2022年3月23日
株式会社アドヴィックス

後付け部品ハイパフォーマンスブレーキキットに関わる自主改善の実施について

改善箇所説明図

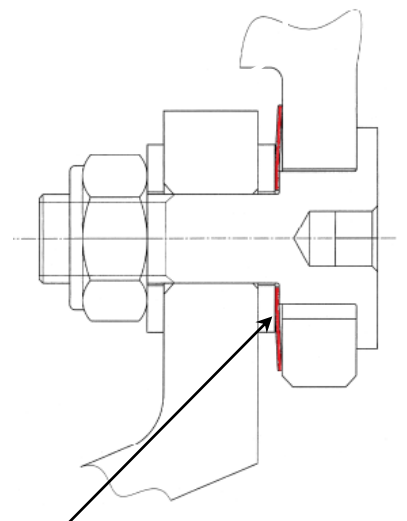
不具合発生箇所

誤品

トヨタ86及びスバルBRZ用後付け部品ハイパフォーマンスブレーキキットの構成部品であるフロントブレーキローターにおいて誤った部品を用いて組立てたものがある。
そのため最悪の場合、異音が発生するおそれがある。

全数、正規品に交換する。
